Gemeinde Egnach

Gewässerraumausscheidung

Auswertung kantonale Vorprüfung

- Rückmeldung Vorprüfung des Kantons vom 06. Februar 2025

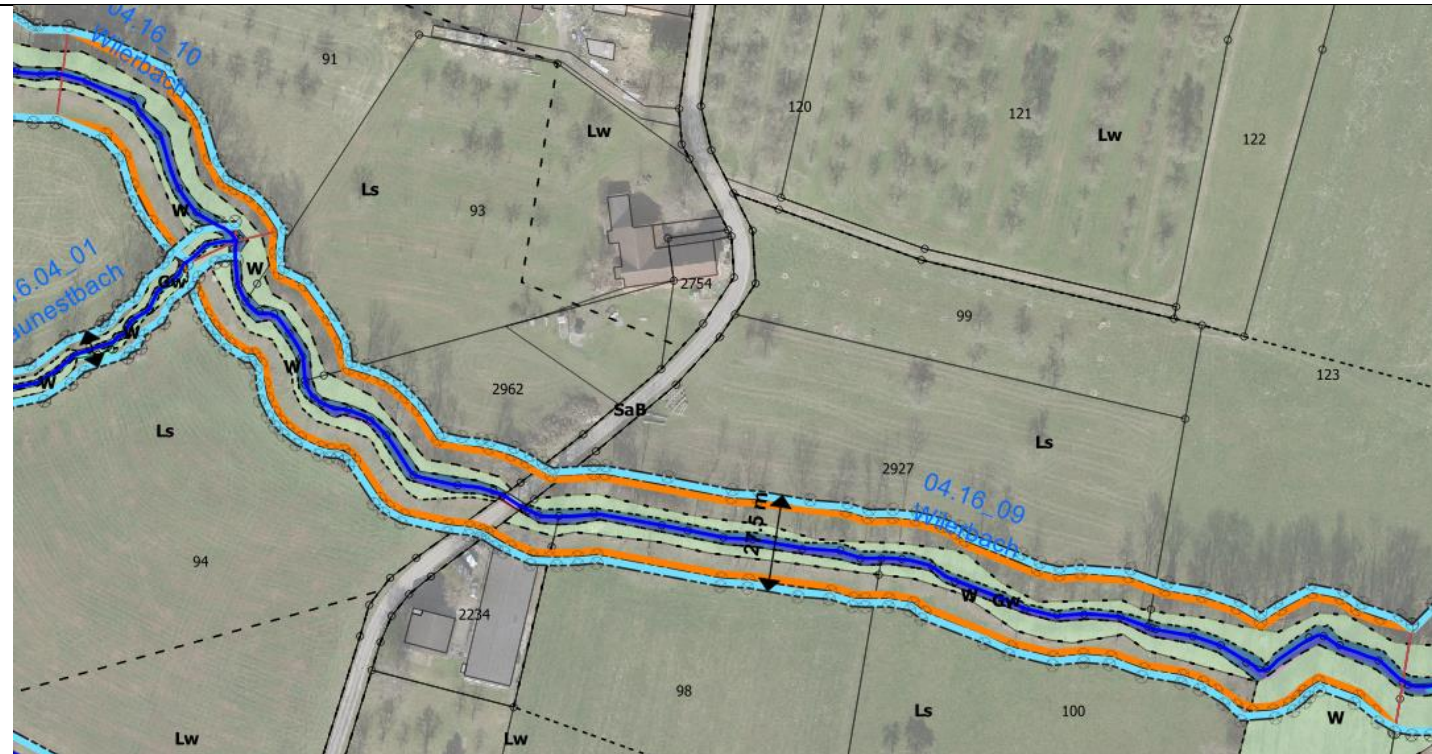
Gewässerabschnitt	Balgebach Grenze SG, Parz 1735
Rückmeldung Vorprüfung	Da hier ein Öffnungspotential besteht, ist gemäss Vorgaben Kanton SG ein Gewässerraum auszuscheiden (auch wenn im TG üblicherweise bei Eindolungen auf GewR verzichtet wird)
Beurteilung und Entscheid	Entscheid: Gewässerraum ausscheiden gemäss Wunsch Kanton SG. Bei Eindolungen entstehen dadurch keine Bewirtschaftungseinschränkungen. Ebenso wenig wird durch eine Ausscheidung eine allfällige Ausdolung priorisiert.
Anpassung Gewässerraum (GewR)	11m Gewässerraum statt Verzicht

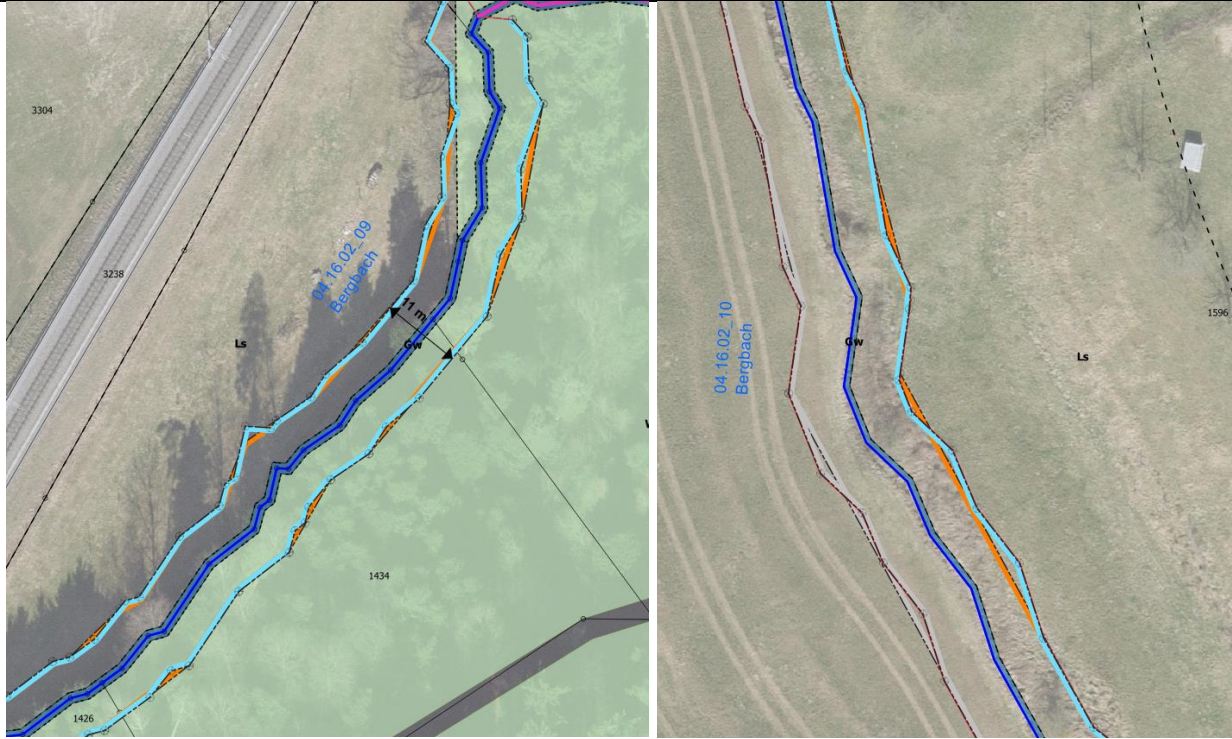
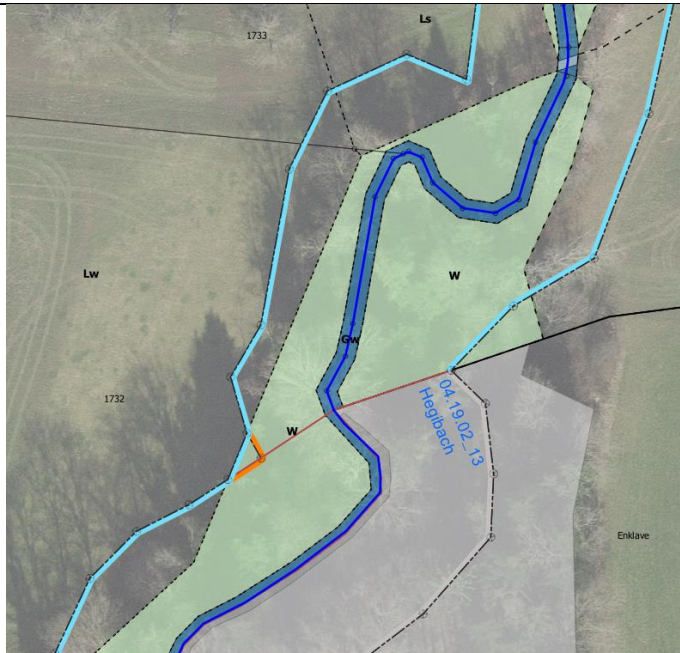
Gewässerabschnitt	Wilerbach
Rückmeldung Vorprüfung	Es sind jeweils zwischen den Einmündungen von Seitenbächen einheitliche Gerinnesohlenbreiten zu verwenden für die Berechnung des Gewässerraums. Abschnitt 1 und 2: 10 m passt Abschnitt 3: 10m statt 8.25m Abschnitt 4: 10m statt 7.5m Abschnitt 5: 10m statt 6m unterhalb Mündung Speckzelgbach, 8m statt 6m oberhalb Speckzelgbach Abschnitt 6: 5m statt 5.25m Abschnitt 7: 5m statt 4.5m Abschnitt 8: 5m statt 3.75m Abschnitt 9: 5m statt 3m Abschnitt 10: 3.75m passt Abschnitt 11: 3.75m passt
Beurteilung und Entscheid	<u>Abschnitt 3:</u> Im Abschnitt 1 und 2, wo sich die Hafenanlagen befinden, wurde der Wilerbach künstlich aufgeweitet. Eine Anpassung der natürlichen Gerinnesohlenbreite im Abschnitt 3 an diese beiden Abschnitte ist deshalb nicht erforderlich. Die Berechnung der natürlichen Gerinnesohlenbreite anhand Korrekturfaktor 1.5 und Sohlenbreite 5.5m erfüllt die Anforderungen gemäss Gewässerschutzverordnung. Aufgrund der grösseren ermittelten Gerinnesohlenbreite vor Ort ist der projektierte Gewässerraum grösser als der behördenverbindliche Raumbedarf. <u>Abschnitt 4:</u> Der Abschnitt zwischen SOB und SBB-Gleisen weist ein grösseres Längsgefälle als die untenliegenden Abschnitte auf und die aktuelle Sohlenbreite ist deutlich geringer. Ein direkter Vergleich zu den untenliegenden Abschnitten ist deshalb nicht möglich. Der projektierte Gewässerraum erfüllt die Anforderungen gemäss Gewässerschutzverordnung. <u>Abschnitt 5:</u> Der Wilerbach hat im betreffenden Abschnitt einen mäandrierenden Charakter und weist durchgängig eine mittlere Sohlenbreite von 4m auf bei eingeschränkter Breitenvariabilität. Bei der Einmündung des Speckzelgbaches ändert sich weder die Ökomorphologie noch die Hochwasserabflüsse massgeblich (gemäss Hydropunkte Bruttoabflüsse). Eine Anpassung der natürlichen Gerinnesohlenbreite wird deshalb nicht vorgenommen. Der projektierte Gewässerraum erfüllt die Anforderungen gemäss Gewässerschutzverordnung <u>Abschnitt 6:</u> Aufgrund des geringeren Abflusses ist die Gerinnesohlenbreite mit 3.5m kleiner als im untenliegenden Abschnitt mit 4m. Mit einer eingeschränkten Breitenvariabilität und Korrekturfaktor 1.5 ergibt sich eine natürliche Gerinnesohlenbreite von 5.25 m. Eine willkürliche Anpassung der natürlichen Gerinnesohlenbreite auf 5m scheint nicht begründbar. Der projektierte Gewässerraum erfüllt die Anforderungen gemäss Gewässerschutzverordnung <u>Abschnitt 7-8:</u> Die Ermittlung der natürlichen Gerinnesohlenbreiten erfolgt gemäss den Vorgaben des Bundes/Kantons. Die verwendete natürliche Gerinnesohlenbreite von 4.5 resp. 3.75m nimmt über die Abschnitte 6 bis 8 entsprechend der abnehmenden Einzugsgebietsgrösse gegen die Fliessrichtung kontinuierlich ab. Der projektierte Gewässerraum erfüllt die

Anforderungen gemäss Gewässerschutzverordnung. Eine willkürliche Anpassung der natürlichen Gerinnesohlenbreite zu 5m wird deshalb nicht vorgenommen.

Abschnitt 09: Der Abschnitt 09 weist einen geraderen Verlauf und eine geringere mittlere Sohlenbreite als die oben/untenliegenden Abschnitte auf, was bei Anwendung des Korrekturfaktors 1.5 eine geringere natürliche Gerinnesohlenbreite ergibt als beiden Abschnitte 8 und 10. Um eine durchgängig in Fliessrichtung ansteigende natürliche Gerinnesohlenbreite einzuhalten, wird die natürliche Gerinnesohlenbreite des Abschnitts 09 an den Abschnitt 08 angepasst zu 3.75m.

Entscheid: Da die hergeleiteten natürlichen Gerinnesohlenbreiten und die ermittelten Gewässerraumbreiten den Vorgaben des Bundes/Kantons entsprechen und die Anforderungen der Gewässerschutzgesetzgebung erfüllen, werden die projektierten Gewässerraumbreiten mehrheitlich eingehalten. Um eine in Fliessrichtung kontinuierlich zunehmende natürliche Gerinnesohlenbreite einzuhalten, wird im Abschnitt 09 die natürliche Gerinnesohlenbreite zu 3.75m angepasst (27.5 statt 23m Gewässerraum). Bei der Einmündung des Viertelsbachs wird kein zusätzlicher Abschnittswechsel vorgenommen, da weder die Ökomorphologie noch die Hochwasserabflüsse massgeblich ändern.

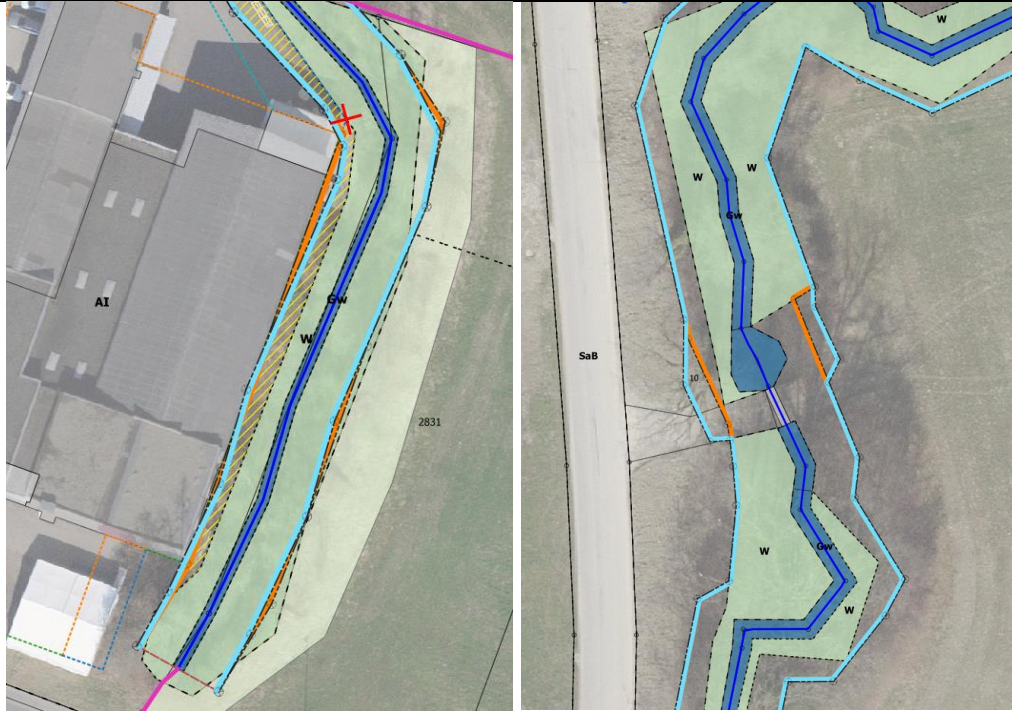
Gewässerabschnitt	Bergbach_09 und 10
Rückmeldung Vorprüfung	Aufgrund Begradigung der Gewässerraumlinie in Parz. 1427 resp. 1596 ist dort der Gewässerraum lokal einseitig <5.5m. Der minimale Abstand von 5.5 m Gewässerraum je Bachseite muss eingehalten sein.
Beurteilung und Entscheid	<u>Entscheid</u> : Anpassen gemäss Wunsch Kanton. Es wird exakt der minimale Gewässerraum von 5.5 m je Bachseite aus- geschieden.
Anpassung Gewässerraum (GewR)	 orange, neu: hellblau ursprünglich:
